**Commissione Tecnica di Verifica dell'Impatto Ambientale – VIA e VAS**

**Parere n. 2840 del 12 Ottobre 2018**

<b>Progetto:</b>	<p><i>Variante ex Art. 169 Dlgs n. 163/2006</i></p> <p><b>Progetto Definitivo Superstrada a pedaggio Pedemontana Veneta. Lotto 1.</b></p> <p><b>Tratta "C" dal km 9+756 al km 23+600</b></p> <p><b>Variazione progettuale dal km 11+190.00 al km 17+000.00</b></p> <p><i>IDVIP 4074</i></p>
<b>Proponente:</b>	<b>Regione Veneto</b>

Modalità di scavo galleria naturale di Malo - progetto esecutivo

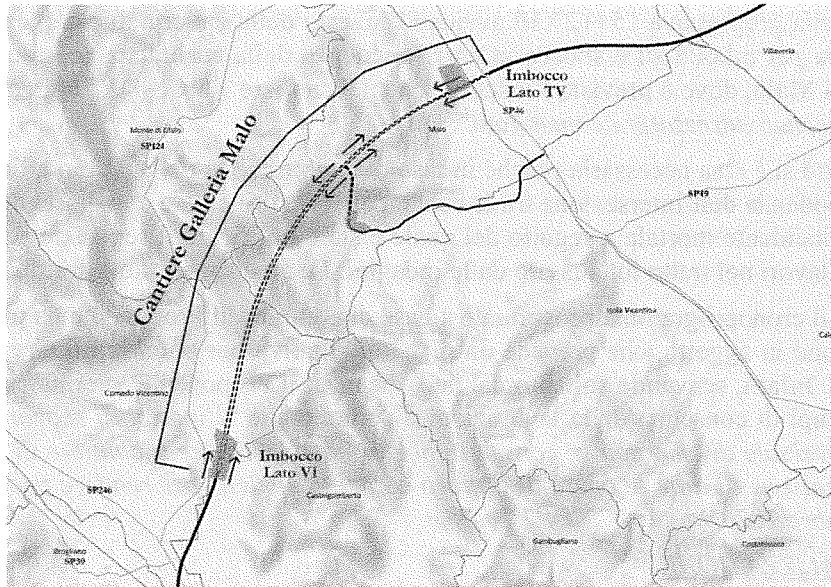
Il Progetto Definitivo (PD), approvato con Delibera CIPE n.96/2006 e il Progetto Esecutivo (PE) approvato dal Commissario Delegato per l'emergenza determinatasi nel settore del traffico e della mobilità nel territorio delle provincie di Treviso e Vicenza prevedevano che lo scavo della galleria naturale di Malo avvenisse dai due fronti (imbocco lato Treviso e imbocco lato Vicenza) e che la galleria di emergenza venisse scavata dal futuro imbocco della stessa.

Si riporta di seguito un'immagine in cui si evidenzia lo schema di realizzazione e le modalità di scavo della galleria naturale e della galleria di emergenza previsti dal PD e dal PE.

Modalità di scavo galleria naturale di Malo – Variante proposta (le frecce blu rappresentano i fronti di scavo, in tratteggio la viabilità utilizzata per lo spostamento del materiale fino all'allaccio con la SP46, la freccia rossa invece riporta il senso di scavo bloccato a causa del sequestro)

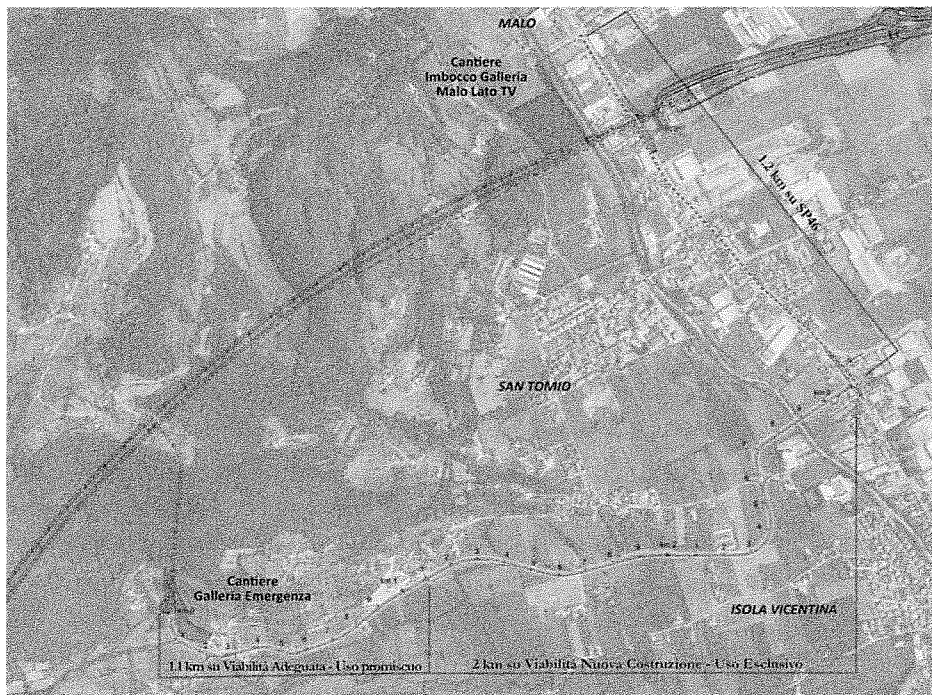
Alla luce di quanto sopra esposto, considerando che ad oggi l'unico fronte di accesso per lo scavo della galleria naturale risulta l'imbocco lato Vicenza, la variante alla cantierizzazione proposta prevede che si possa utilizzare, quale via di accesso trasversale alla galleria principale, anche la galleria di emergenza.

Il Proponente inoltre afferma che "qualora le aree dovessero essere dissequestrate e fosse consentito nuovamente lo scavo da quei fronti, il tempo di interferenza dello scavo della galleria principale, con la Val Lugana, potrebbe ridursi poiché, una volta scavata completamente la galleria in direzione Treviso, sarebbe possibile portar fuori il materiale di scavo direttamente dalla discenderia e non più dalla finestra di emergenza".

Si riporta di seguito un'immagine in cui si evidenzia lo schema di realizzazione della galleria come proposto dalla variante alla cantierizzazione in oggetto.

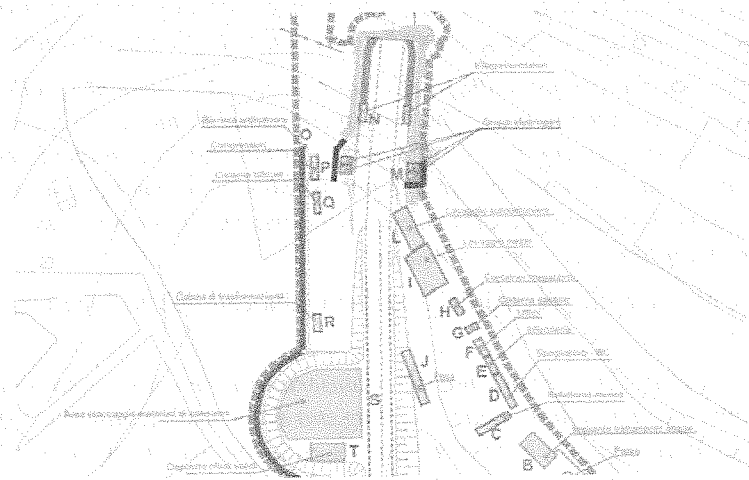
Allo scopo di minimizzare l'impatto acustico presso i ricettori maggiormente esposti alle attività di cantiere inerenti alla variante, il Proponente ha previsto ulteriori accorgimenti e strategie di mitigazione.

In particolare, a maggior tutela degli edifici residenziali (ricettori) il progetto è stato integrato con i seguenti interventi di mitigazione acustica:

- innalzamento delle barriere perimetrali già previste sul lato ovest e sul lato est da 3 m a 5 m;
- oltre alle barriere perimetrali, aggiunta di schermature di altezza 5 m all'interno dell'area di cantiere da collocarsi a ridosso delle sorgenti e più precisamente in corrispondenza del compressore, della ventilazione all'imbocco, del lavaggio mezzi e a sud dell'area parcheggio come indicato nella planimetria che segue;

- rimandare le attività di accumulo inerti e smarino nel piazzale al solo periodo diurno, mentre nel periodo notturno procedere all'accumulo all'interno della galleria per essere trasportato all'esterno durante il giorno.
